ALMACÉN  
LIVERPOOL  
TEZONTLE

MARCA - M<sup>2</sup> AUTORIZADOS  
AMERICAN EAGLE  
A=29.23 M2  
VENDOR 185

**AMERICAN EAGLE**  
**LIVERPOOL PARQUE TEZONTLE JUVENILES**

CLAVE: AEO-LIV-PRQ-TEZ-JUV-ARQ-05

**PLANTA ARQUITECTONICA**  
 ESC. 1:50

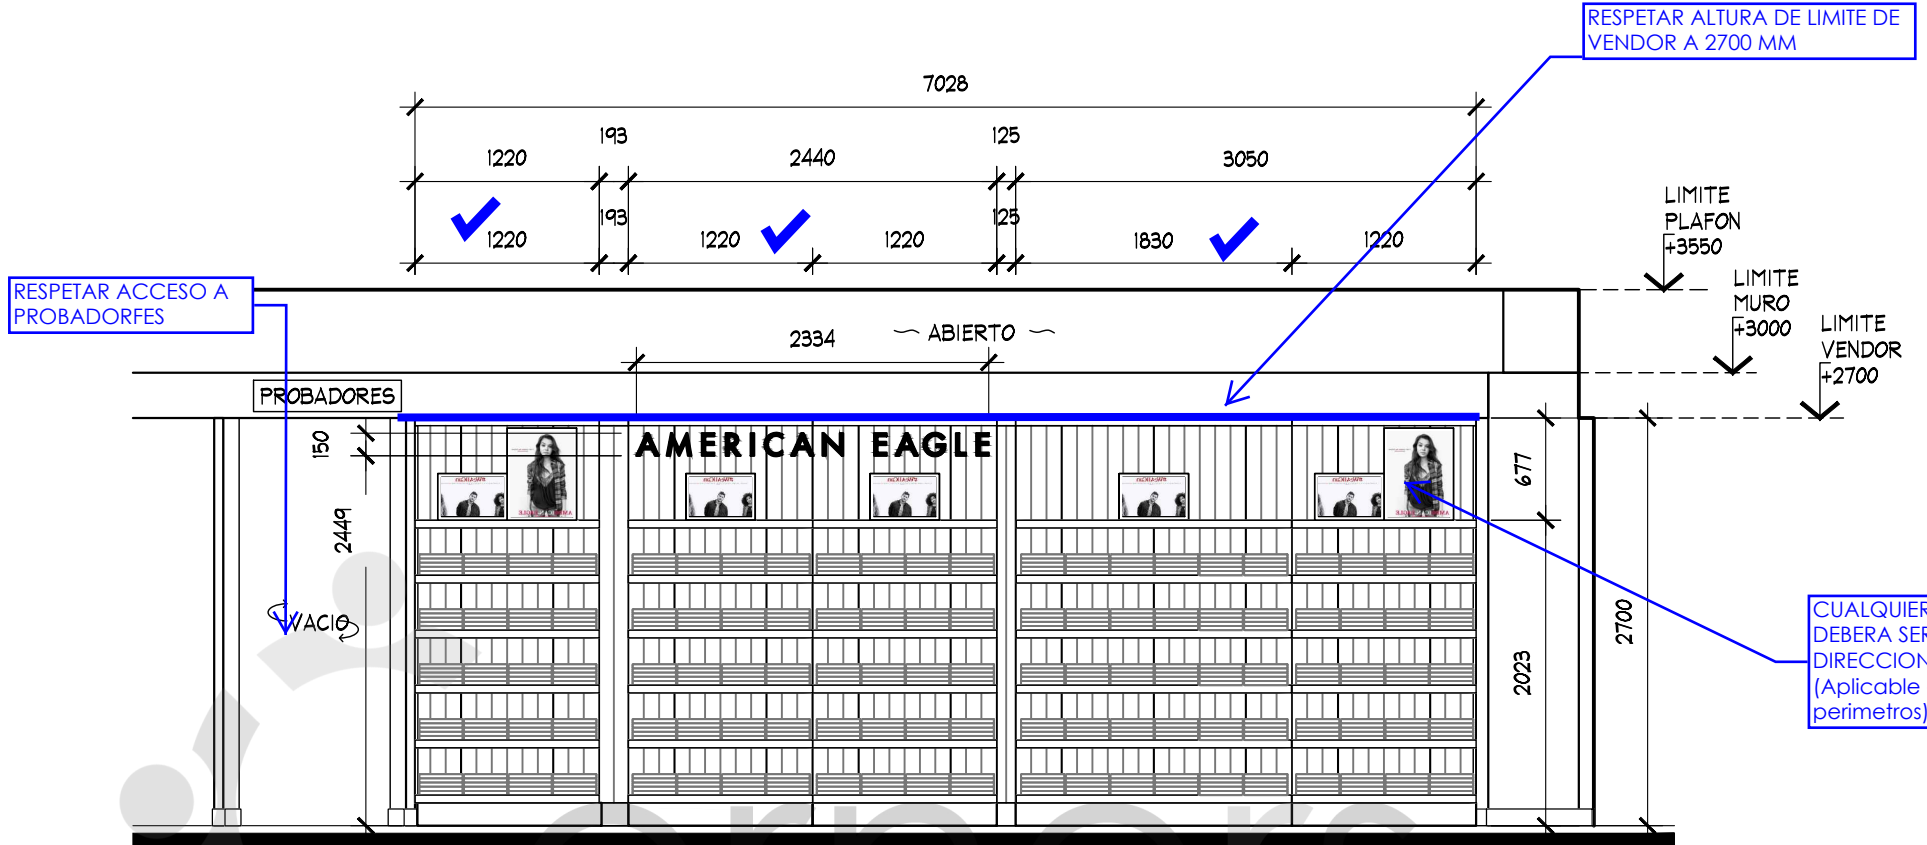
VALIDACION DE CARGA PENDIENTE POR COMPRAS

NO SE AUTORIZA LIGHTBOX EN MURO FOCAL

NO SE AUTORIZA CAMBIO DE PISO

ALZADO A  
ESC. 1:50

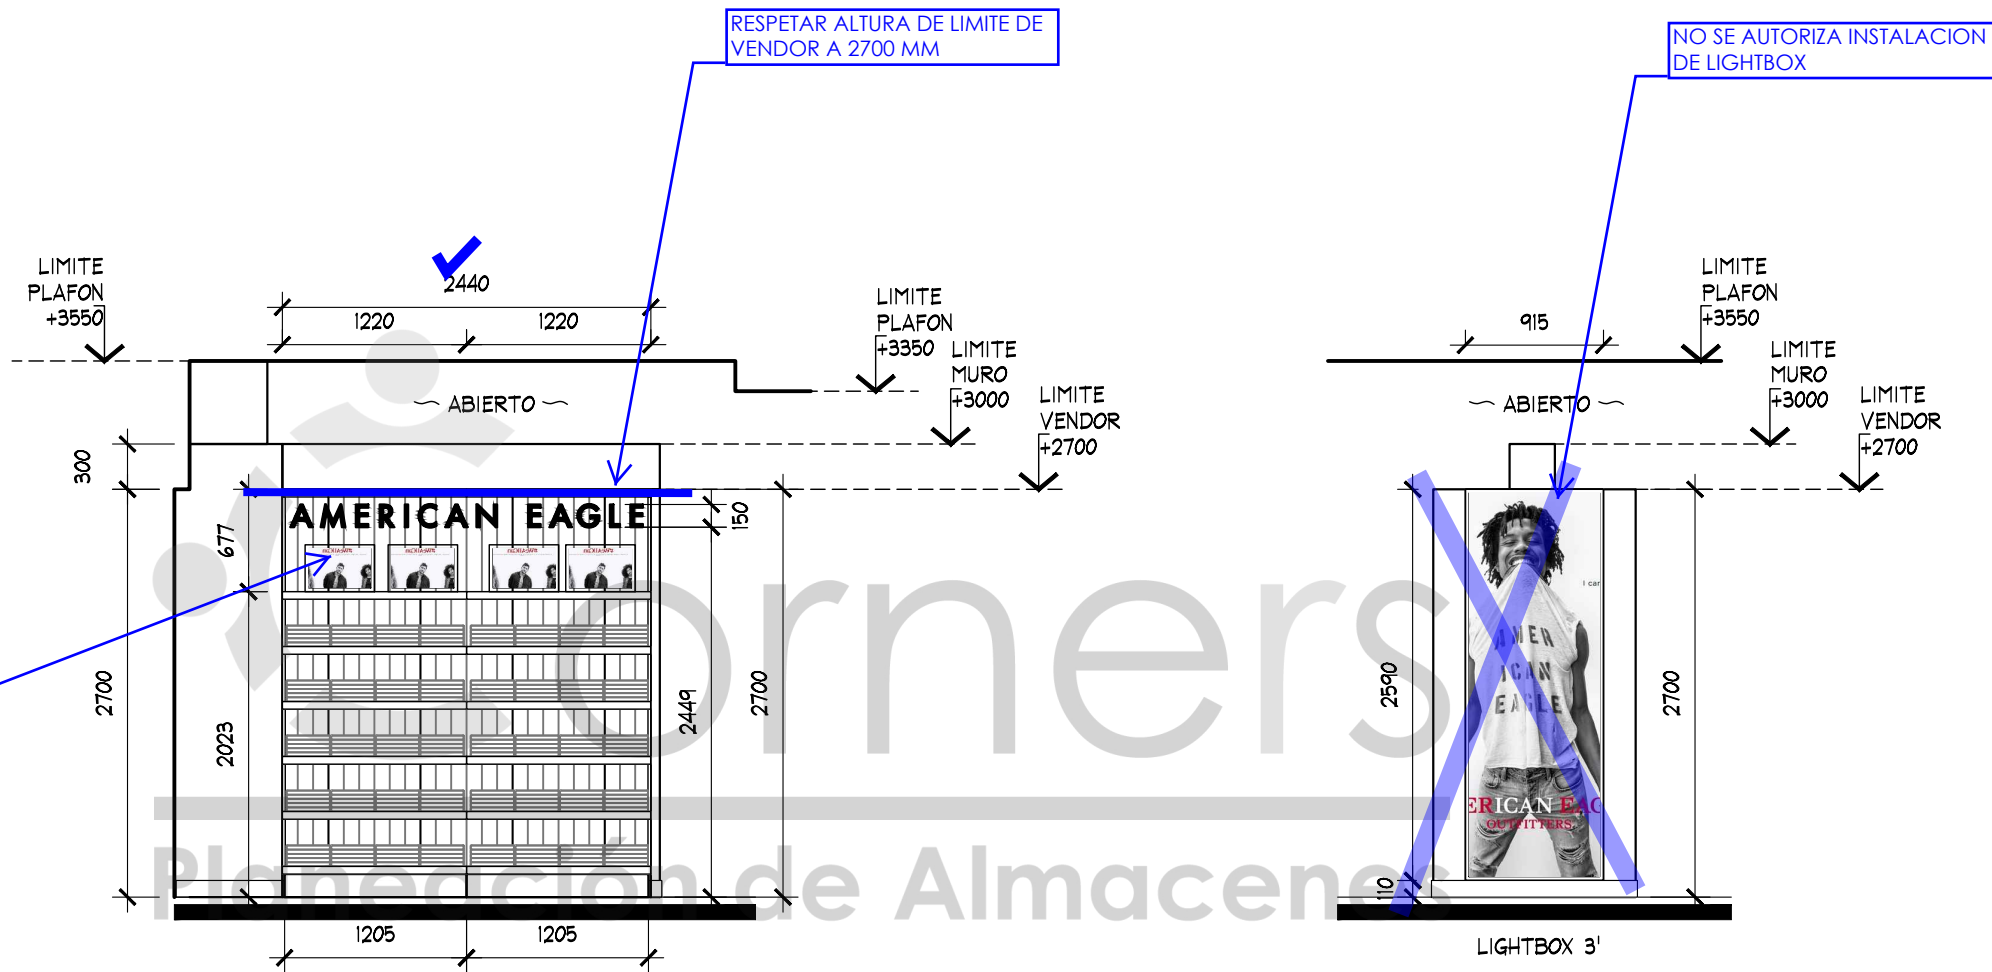
SE AUTORIZA ALTURA DE 150 MM EN ESTA VERSION DEL PROYECTO

**ALZADO** **PROYECTO ARQUITECTONICO**

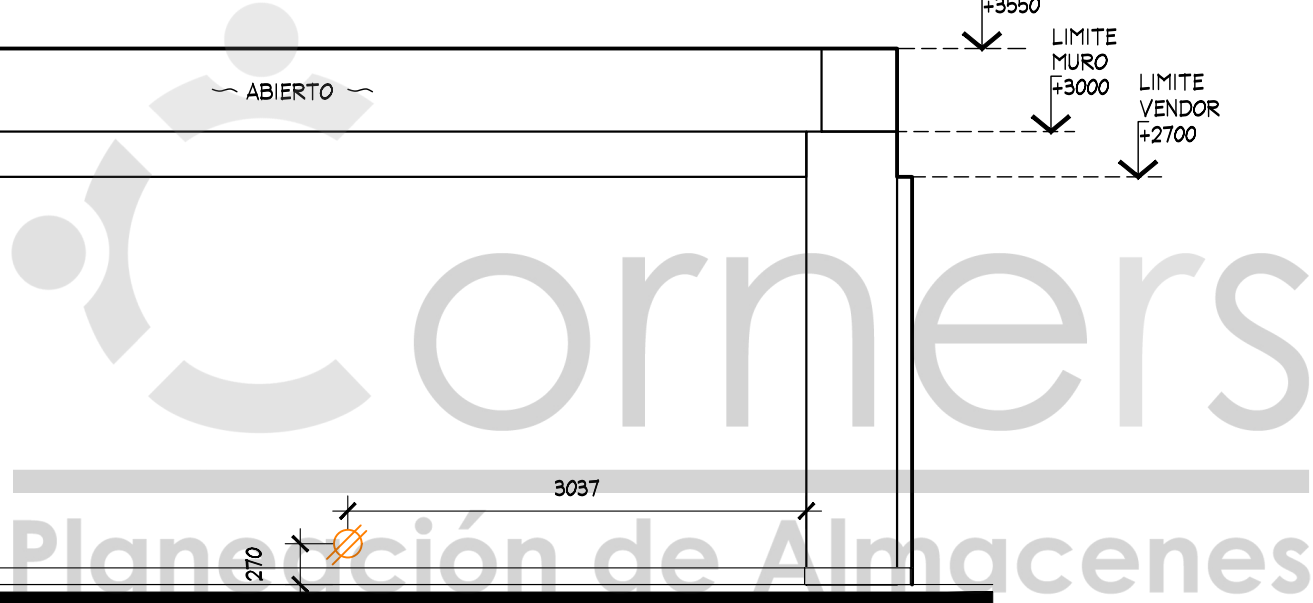
AL NO AUTORIZAR LIGHTBOX,  
NO ES NECESARIA LA  
INSTALACION DE CONTACTO
